Stadt Amriswil

Gewässerraumausscheidung

Auswertung kantonale Vorprüfung

- Rückmeldung Vorprüfung des Kantons vom 14. März 2025

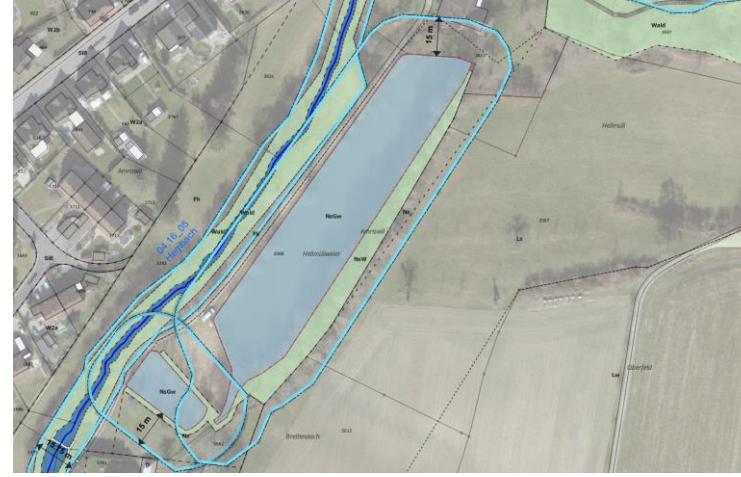
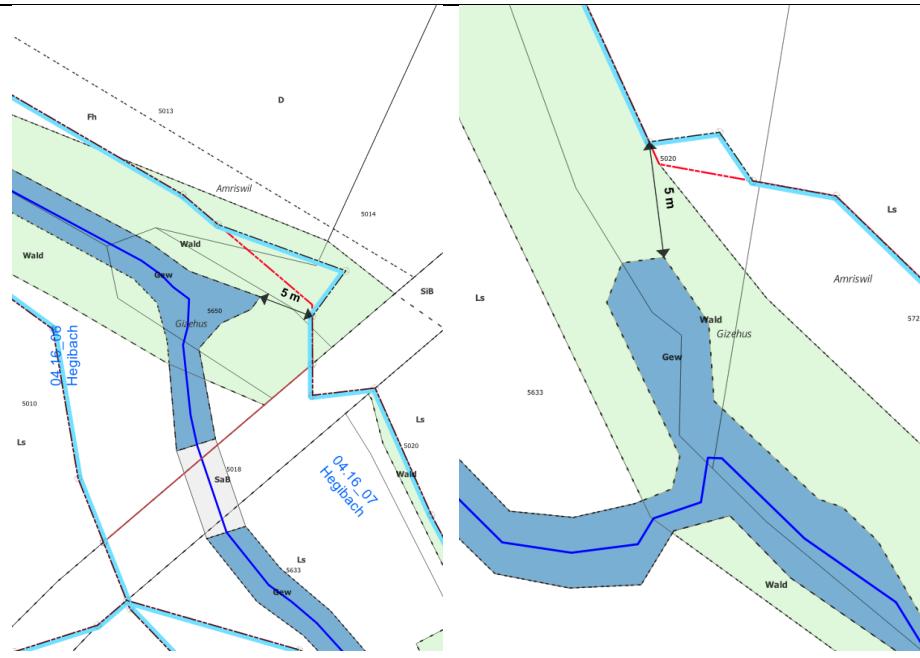
Gewässerabschnitt	Rückmeldung Vorprüfung	Beurteilung und Entscheid	Anpassung Gewässerraum (GewR)
Aach 02-05	Die natürliche Gerinnesohlenbreite ist in den Abschnitten 2-5 analog zum Abschnitt 6 zu 8 m anstatt 7 m festzulegen.	Im Abschn. 2 an der Grenze zu Hefenhofen wird im Vorprüfungsbericht zur Gewässerraumausscheidung Hefenhofen die natürliche Gerinnesohlenbreite von 7m nicht Frage gestellt. Zudem ist die Aach überall verbaut ohne Breitenvariabilität. Der Abschn. 6, welcher als Referenz verwendet werden soll, weist auch keinen natürlichen Zustand auf, weshalb dieser als Referenzabschnitt hinterfragt wird. Zudem wird im Abschnitt 6 die natürliche Gerinnesohlenbreite ohnehin reduziert aufgrund erneuter Beurteilung und Vergleich mit dem angrenzenden Abschnitt in Erlen.	Keine Anpassung der natürlichen Gerinnesohlenbreite von 7 auf 8m und demnach keine Anpassung der Gewässerraumbreite von 37 auf 38m. Unter Berücksichtigung der natürlichen Gerinnesohlenbreiten, welche in den Nachbargemeinden Hefenhofen und Erlen projektiert und akzeptiert wurden, stellt die natürliche Gerinnesohlenbreite von 7 m, welche auf der aktuellen Gerinnesohlenbreite von 3.5m und Korrekturfaktor 2 basiert, einen plausiblen Wert dar, welcher die Anforderungen gemäss GSchV erfüllt.

Gewässerabschnitt	Rückmeldung Vorprüfung	Beurteilung und Entscheid	Anpassung Gewässerraum (GewR)
Aach_04	Die minimale Breite von 27m (Annahme: es sind 37m gemeint), darf nicht unterschritten werden. im Übergang von einem kleineren zu einem grösseren GewR ist immer der kleinere zu erhöhen für einen kontinuierlichen Übergang.	<p>Hier wurde versucht, den Gewässerraum möglichst klein auszuscheiden, indem begründet wurde, dass nordseitig kein Schutzgebiet liegt, und deshalb der Art. 41a Abs. 2 GSchV zur Anwendung kommen kann. Dies wird nicht akzeptiert, auch in anderen Fällen/Gemeinden.</p> <p>→ Anpassen gemäss Wunsch Kanton in Absprache mit Raumplanung/Stadt (Hellblaue statt rote Linie)</p>	
Mülibach_11	Es soll geprüft werden, ob der Gewässerraum bei Parz. 6180/6166 auf den Wegrand angepasst werden kann	Der Gewässerraum kann mehrheitlich auf den Wegrand angepasst werden (hellblaue statt rote Linie).

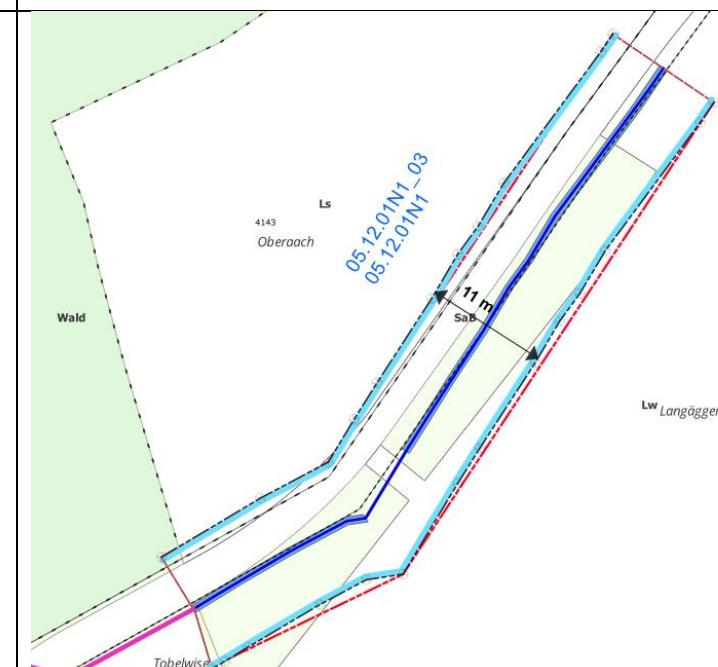
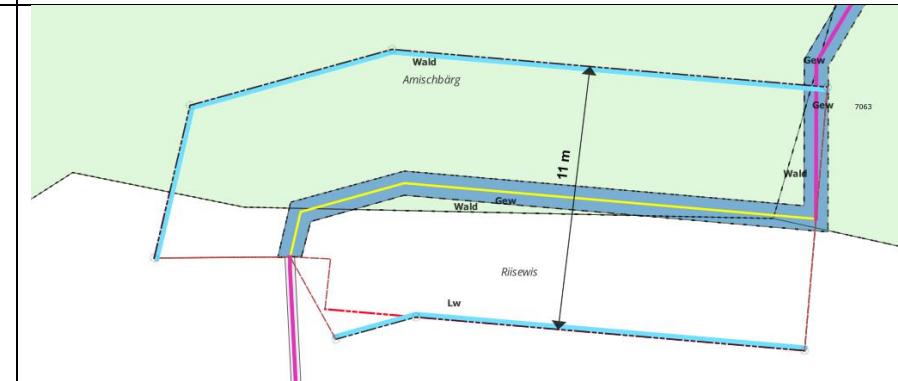
Gewässerabschnitt	Rückmeldung Vorprüfung	Beurteilung und Entscheid	Anpassung Gewässerraum (GewR)
Hegibach_02 und 3A	Die natürliche Gerinnesohlenbreite ist auf 3.75m zu erhöhen, min. Gewässerraum 16.4 statt 14.5m (wie beim Abschnitt 1 unterhalb sowie Abschnitt 3b oberhalb)	Im Abschnitt 3a ist ohnehin der Hochwasserschutz massgebend, nGSB kann ohne Folgen angepasst werden. Abschnitt 2 anpassen von 14.5 auf 16.4m gemäss Wunsch Kanton, da für den Gewässerschutz definitiv sinnvoll (hellblaue statt rote Linie)	
Hegibach_04 und 05	Wasserbauprojekt Breitenbachstrasse bis Arbonerstrasse berücksichtigen und GewR ggf. anpassen	In Absprache mit dem Planungsbüro des Wasserbauprojektes werden sie die aktuellen Gewässeraumlinien in ihrer Planung berücksichtigen	keine

Gewässerabschnitt	Rückmeldung Vorprüfung	Beurteilung und Entscheid	Anpassung Gewässerraum (GewR)
Hegibach_05	Für die beiden Weiher ist ein separater Gewässerraum festzulegen. Diese sind nicht in den Gewässerraum des Hegibachs miteinzubeziehen. Es ist zu prüfen, ob der GewR von 15m weiter erhöht werden muss auf Grenze Naturschutzgebiet.	Ausscheidung separater Gewässerraum von 15 m. Es erfolgt keine Anpassung auf Grenzen des Naturschutzgebiets, da der Gewässerraum von 15 m bereits meist grösser ist als die Naturschutzzone.	
Hegibach_06 und 07	Erhöhung Gewässerraum im Bereich der Aufweitung Parz. 5650 und 5020 auf 5m ab der Uferlinie	Anpassung gemäss Wunsch Kanton (hellblaue statt rote Linie)

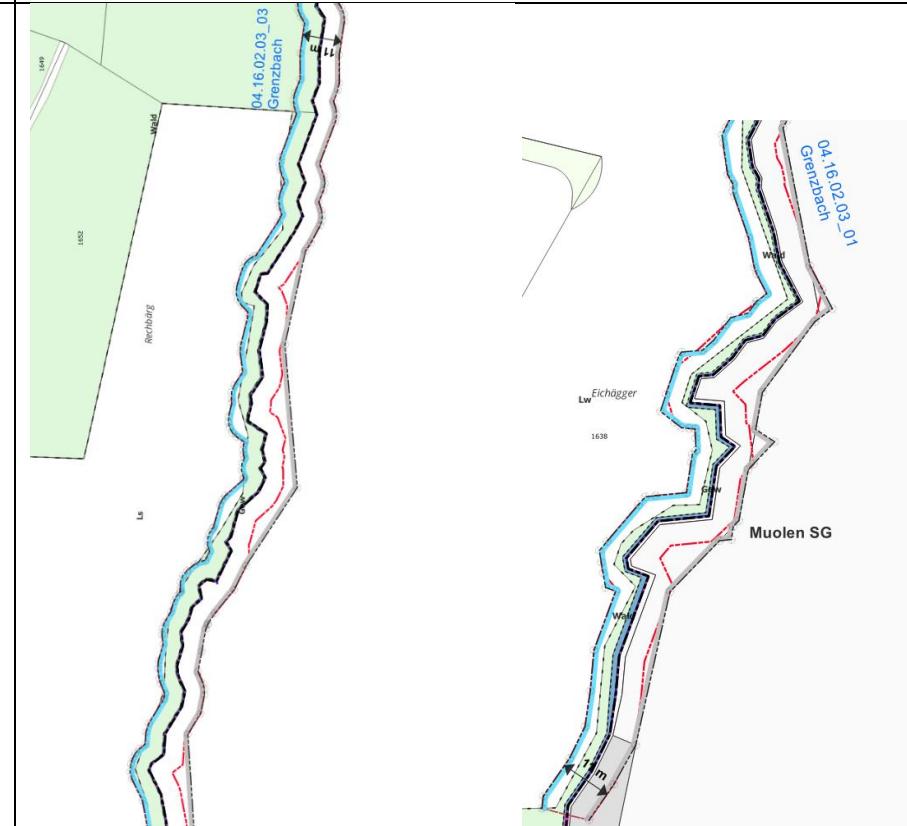
Mülibach_07	<p>Die einseitige minimale Gewässerraumbreite von 5.5m darf nicht unterschritten werden in Parz. 6434</p>	<p>Anpassung gemäss Wunsch Kanton (hellblaue statt rote Linie im Bild rechts), ragt dann um bis zu 50cm aus dem Wald (bisher auf Waldrandlinie angepasst)</p>

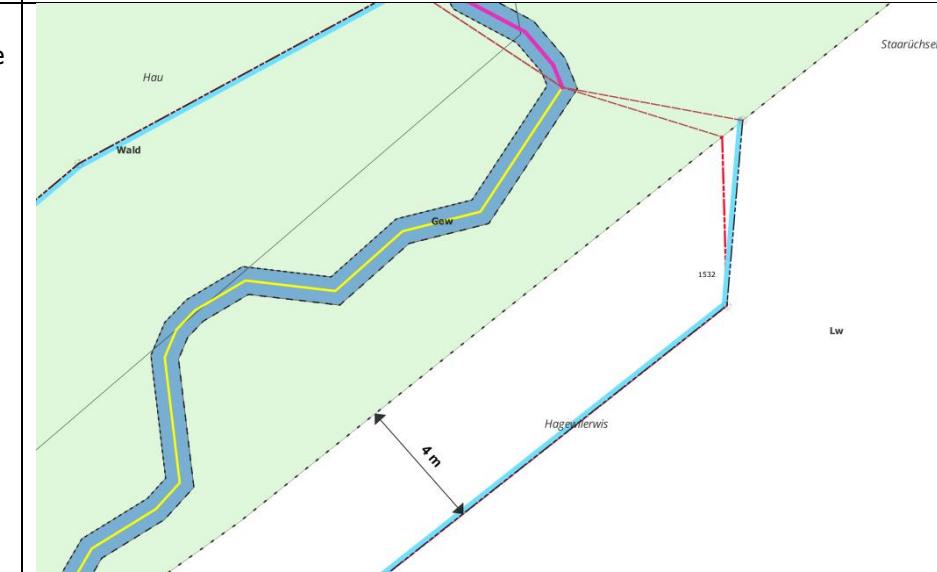
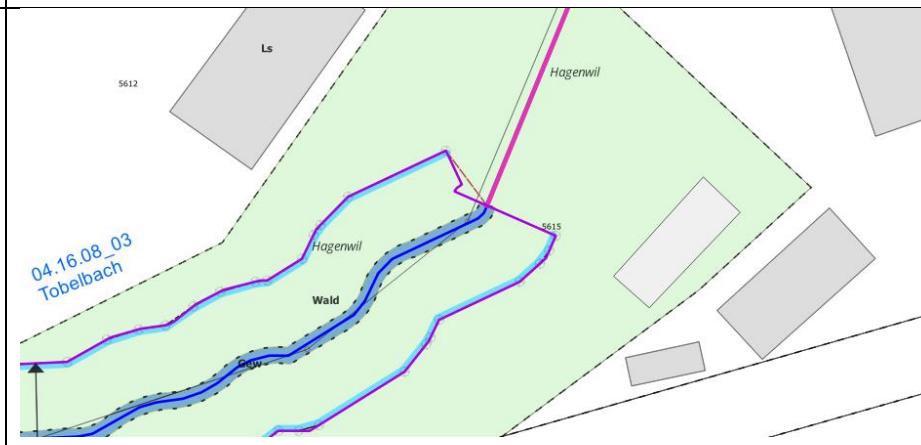
Mülibach_19	<p>Die Ökomorphologie sei falsch angegeben, es soll ein Korrekturfaktor von 1.5 verwendet werden statt 1. Zudem sei die Asymmetrische Anordnung des GewR nicht zulässig.</p>	<p>Gemäss Kart. Ökomorphologie variiert die Breitenvariabilität zwischen eingeschränkt und ausgeprägt, die Sohlbreite liegt mehrheitlich bei 1.5m resp. lokal zwischen 1.3 bis 2m. Gemäss Begehung beträgt die Sohlbreite 1.0 bis lokal 1.5m, die Breitenvariabilität wird grösstenteils als ausgeprägt eingestuft. Eine nGSB von 1.5m über</p>	<p>Keine Anpassung.</p>

Gewässerabschnitt	Rückmeldung Vorprüfung	Beurteilung und Entscheid	Anpassung Gewässerraum (GewR)
		<p>diesen Abschnitt wird deshalb als angebracht erachtet, es erfolgt keine Anpassung.</p> <p>Der GewR ist nicht asymmetrisch angeordnet, jedoch wurde teilweise der Gewr lokal erhöht infolge Anpassung auf bestehende Linien.</p>	
Mülibach_20	Die minimale Gewässerraumbreite von 14m ist lokal beim Übergang zum Abschnitt 21 unterschritten und ist anzupassen.	<p>Stirnseitig vor einer Einadolung ist kein Gewässerraum auszuscheiden, demnach ist der Gewässerraum auch nicht unterschritten im Übergang zu Abschnitt 21. Anpassen jedoch lokal (hellblaue statt rote Linie im Bild rechts)</p>

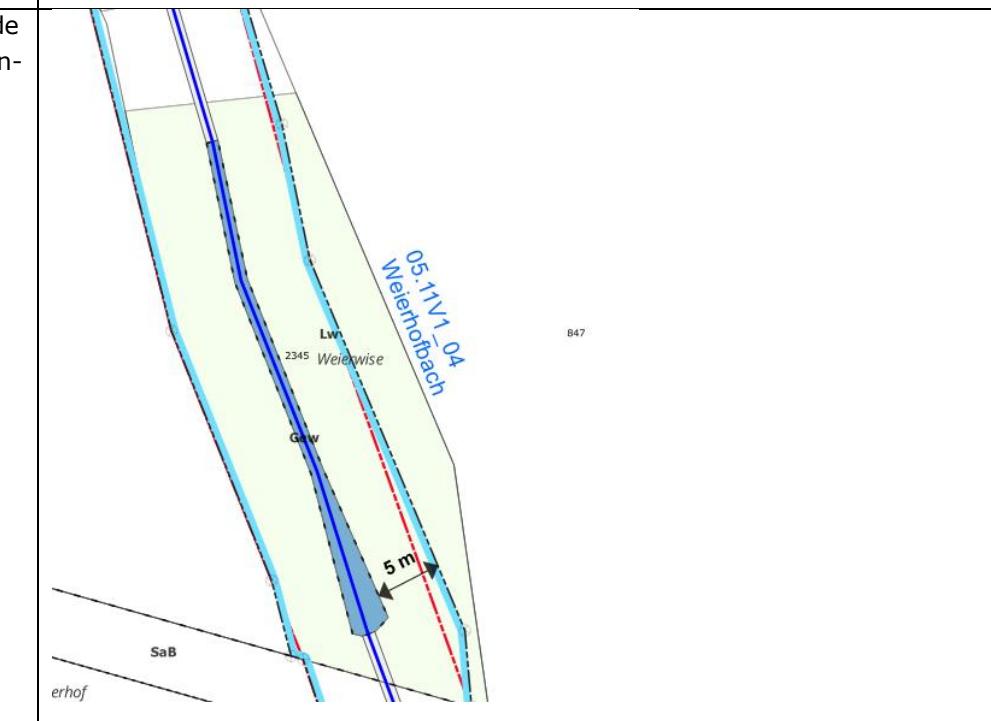
04.16.04.04_01 und 03	Der minimale Gewässerraum von 11m und beidseitig 5.5m sei unterschritten	<p>stirnseitig vor einer Einadolung ist kein GewR auszuscheiden, demnach ist er auch nicht unterschritten</p>	<p>Anpassung im Rahmen der Ausscheidung des Gewässerraums des dazwischenliegenden eingedolten Abschnittes, sodass durchgehend 11m Gewässerraum eingehalten.</p>
